## **PROJET PHOTOVOLTAIQUE AU SOL DE MENDE**

### **Note complémentaire à l'étude d'impact environnemental**

*Mai 2025*

Ce projet a fait l'objet d'un permis de construire, déposé en décembre 2024, dossier n°048 095 24 M0049. Le service instructeur du service eau et biodiversité de la DDT a formulé des observations sur la régularité du dossier le 13 février 2025.

Figure 1 : Schéma des modules implantés dans le cadre du projet

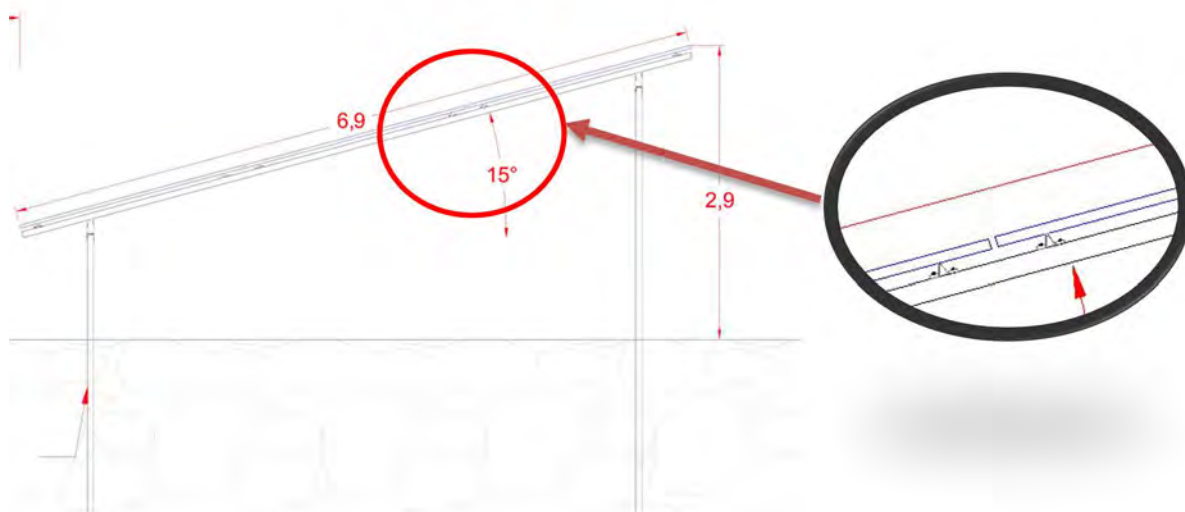
L'étude d'impact doit donc être corrigée pour prendre en compte les modalités de gestion des eaux pluviales mentionnées dans le dossier de demande d'autorisation de la communauté de communes Cœur de Lozère et dans l'arrêté préfectoral d'autorisation.

Pour rappel, les panneaux photovoltaïques eux-mêmes ne seront pas des facteurs d'imperméabilisation supplémentaires, étant donné qu'ils seront surélevés, espacés entre eux (environ 1 cm en longueur et largeur entre les modules) et que le sol sera conservé végétalisé en-dessous (cf. figure suivante).

Figure 6 : Vue drone sur la limite est de la zone d'implantation du projet depuis l'Ouest – Source : EMC 48, 23/03/2025

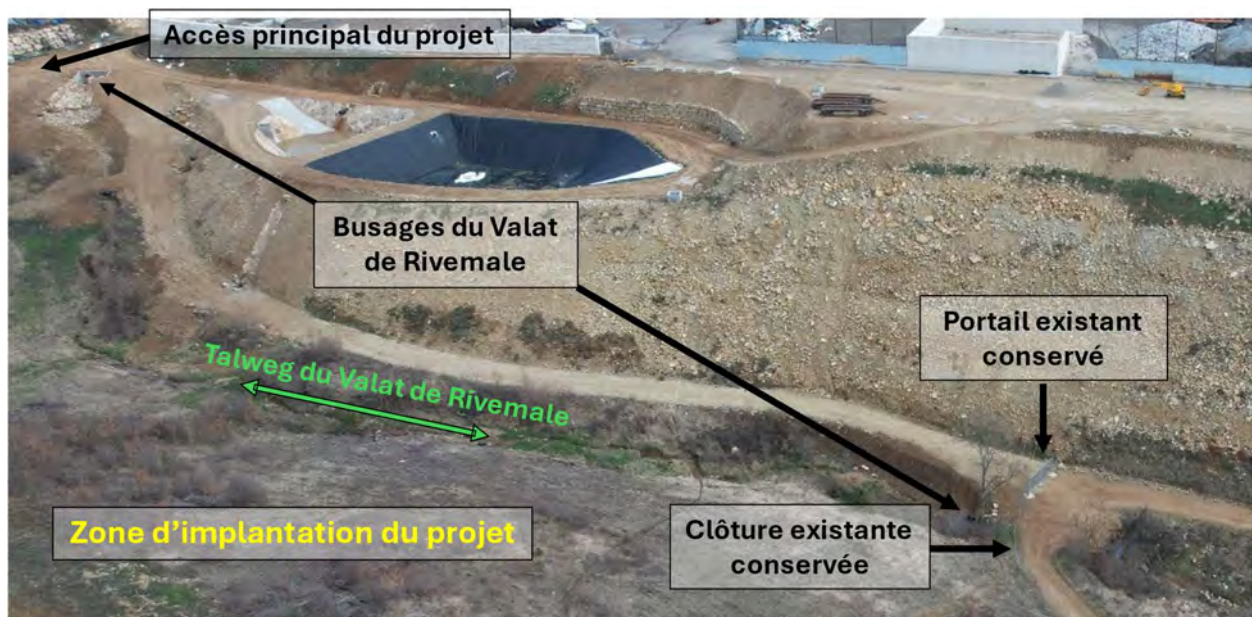
De plus, au vu du plan du parc photovoltaïque et de la photographie aérienne, il semble que dans sa partie « est », le portail de l'entrée principale ainsi qu'une partie de la clôture du parc photovoltaïque soient implantés en travers du talweg dans lequel les eaux pluviales du bassin versant amont s'écoulent.

Ce point doit être vérifié et précisé afin de savoir si tel est le cas et le talweg doit être porté sur les différents plans. Si cela est avéré, le projet doit être modifié pour permettre le libre écoulement des eaux pluviales.

Concernant la clôture du parc implantée dans le talweg, il s'agit d'une clôture existante qui sera conservée (cf. figures suivantes).

Le porteur du projet veillera à entretenir cette clôture et ne pas obstruer le passage de l'eau en cas de fortes précipitations.

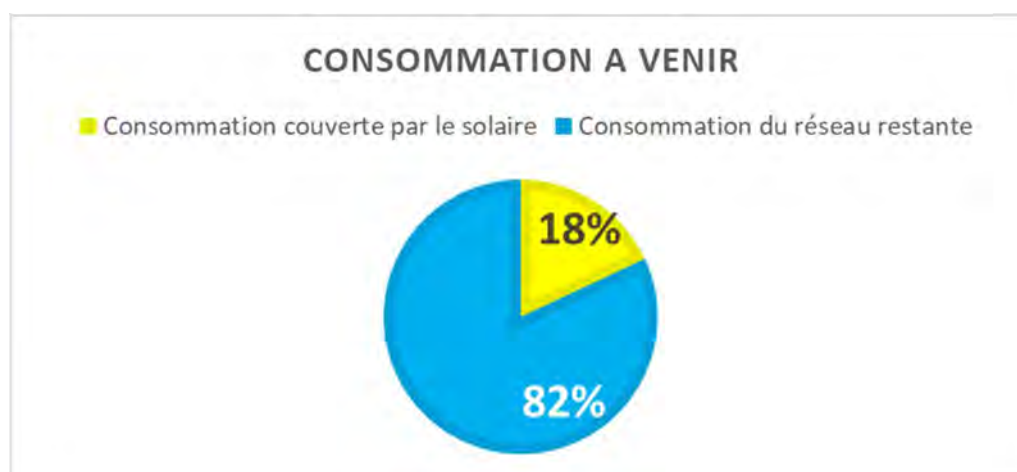
L'EIE ne présente pas les raisons qui ont poussé le pétitionnaire à implanter son projet sur l'emplacement choisi. Il indique dans le dossier (p. 267) qu'une première version a été étudiée sans présenter de plan et précise que la variante 2 est identique avec deux conteneurs de stockage supplémentaires. Il peut donc être considéré qu'aucune alternative à cet emplacement n'a été étudiée. La pose de panneaux photovoltaïque sur le toit de l'usine n'est pas abordée, il convient d'exprimer pourquoi cette alternative n'a pas été étudiée. Au regard des enjeux faunes et flore, des alternatives moins impactantes, en dehors de ce périmètre, auraient dû être étudiées. De plus, le pétitionnaire doit démontrer qu'une recherche pour minimiser les surfaces artificialisées du projet a été réalisée sur son emprise. Ainsi, il est considéré que la première étape de la séquence ERC, l'évitement géographique, n'a pas été réalisée par le pétitionnaire.

Suivant cette étude, plus de 50% des bâtiments sont rejetés.

La puissance restante atteinte de 1 397 KWc est jugée insuffisante pour couvrir significativement les besoins en électricité de la société Environnement 48, comme le montre le résultat de l'étude d'autoconsommation qui conclut à un taux d'autoproduction de 18% :
